## 次期中間処理施設整備事業「地域振興策」に関する意見書

印西地区環境整備事業組合

次期中間処理施設整備事業

地域振興策検討委員会 委員長 福川 裕一 殿

図-1 抽気復水タービンによる熱回収システム

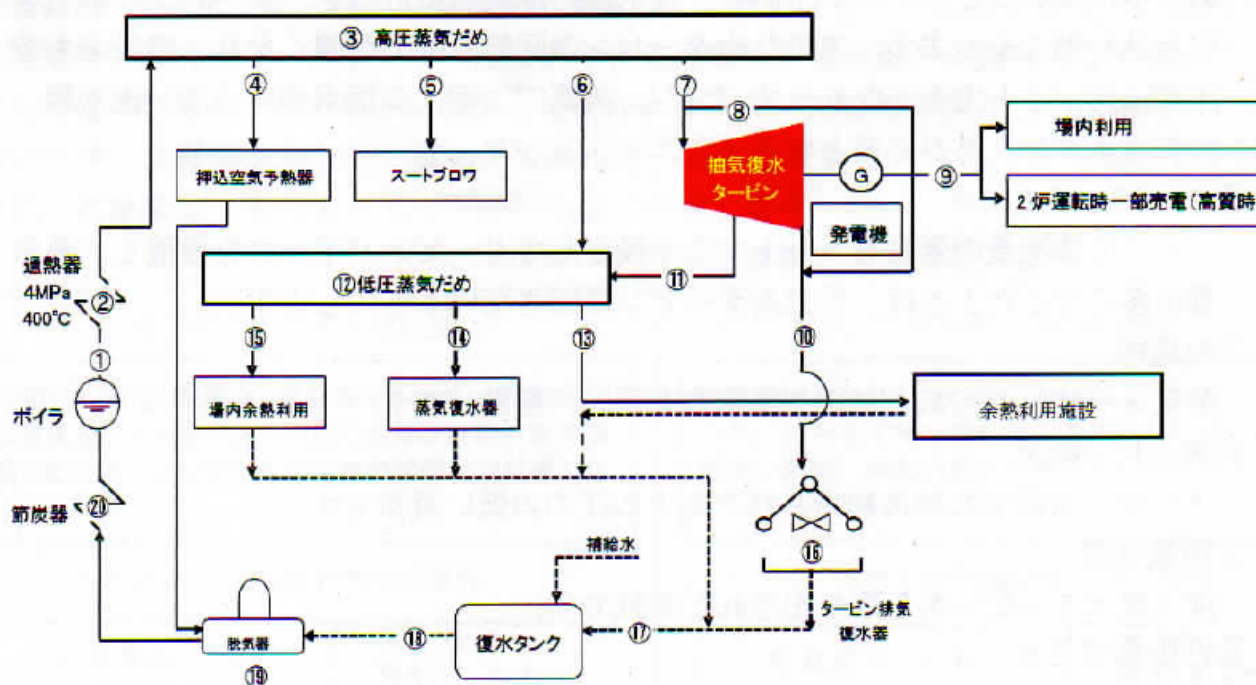
次図はボイラでゴミ焼却排熱を回収してスチームを発生し、抽気復水タービンを設置した場合の熱回収システムである。発電はこの抽気復水タービンによりなされる。一方、熱供給は抽気復水タービンの抽気 (⑩) 部分のスチームを利用して、場内および場外 (⑬) へ熱が供給される。この抽気スチームは抽気されるまではタービンを通して発電も行うため、効率のよい、いわばコージェネレーション (熱電併給) である。熱供給量は、その施設が決まればほぼ一定と思われ、1 炉運転、2 炉運転時も変わらないようにする制御になる。2 炉運転で余計に回収されたスチームはタービンの復水部分を通り (⑩)、発電量が多くなる。また余熱利用施設が稼働していない時は、抽気量をゼロにし全スチーム量をタービンの復水側に持って行くか、蒸気復水器 (⑭) で有効利用せずに復水に戻せばよい。以上柔軟な対応が可能である。
